Stellungnahme zum Szenariorahmen des Netzentwicklungsplan Gas 2020 - 2030

Stuttgart, 12. Juli 2019

Die deutschen Fernleitungsnetzbetreiber (FNB) haben 17. Juni 2019 das Konsultationsdokument des Szenariorahmens für den Netzentwicklungsplan Gas 2020-2030 der Öffentlichkeit zur Kommentierung vorgestellt. Die Netze BW GmbH nimmt zur Konsultation durch die FNB gerne Stellung.

Abbildung 1: Qualitätsvergleich LFP der VNB ggü. FNB-Prognose

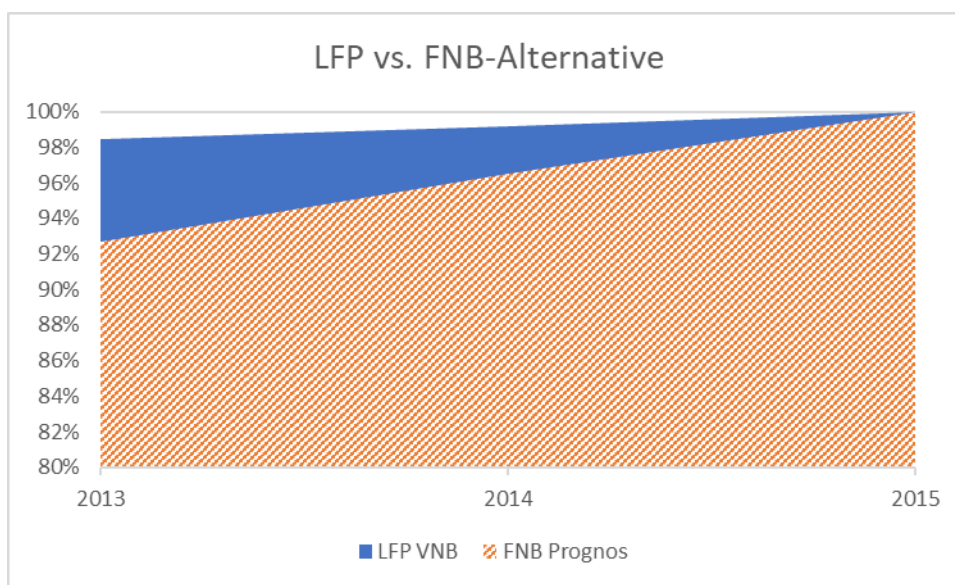
Erfahrungswerten und der Nähe zum Kunden geprägte, praxisnahe Antizipation der Auswirkungen dieser politischen Prämissen (Bottom-Up-Ansatz). Um den relativen Unterschied einmal zu verdeutlichen, ist in Abbildung 1 die prognostizierte Entwicklung gemäß Prognos-Szenario für den Bedarf der nachgelagerten Netzbetreiber den in der LFP enthaltenen Werten der Jahre 2013, 2014 für 2015 und dem tatsächlichen Bedarf von 2015 gegenübergestellt.

- Die 100%-Marke entspricht dem tatsächlichen Wert der internen Bestellung aus 2015. Die blaue LFP-Prognose hat diesen Wert bereits in 2013 mit einer ca. 98%igen Genauigkeit prognostiziert, während die orange schraffierten FNB-Prognos-Berechnungen lediglich ca. 93% des tatsächlichen Bedarfs in 2015 berücksichtigt haben. Dieser Trend, dass die LFP den tatsächlichen Bedarf bereits von Beginn an deutlich treffender prognostiziert hat, als die FNB angenommen hatten, zeigt sich dann auch für die Betrachtung aus dem 2014 für 2015. Da der Bedarf der nachgelagerten Netzbetreiber ab dem NEP 2015 konsequenterweise nicht mehr gemäß Prognosszenario sondern nur noch gemäß LFP berücksichtigt wird, ist ein Vergleich nicht über das Jahr 2014 hinaus möglich, sonst würde sich der Qualitätsunterschied auch in den Jahren 2015 bis 2018 zeigen. Dabei darf nicht vergessen werden, dass eine substantielle Unterschreitung des tatsächlichen Werts gravierende, unmittelbare Auswirkungen auf die Versorgungssicherheit von innerdeutschen Letztverbrauchern hat. Warum die FNB deshalb immer noch
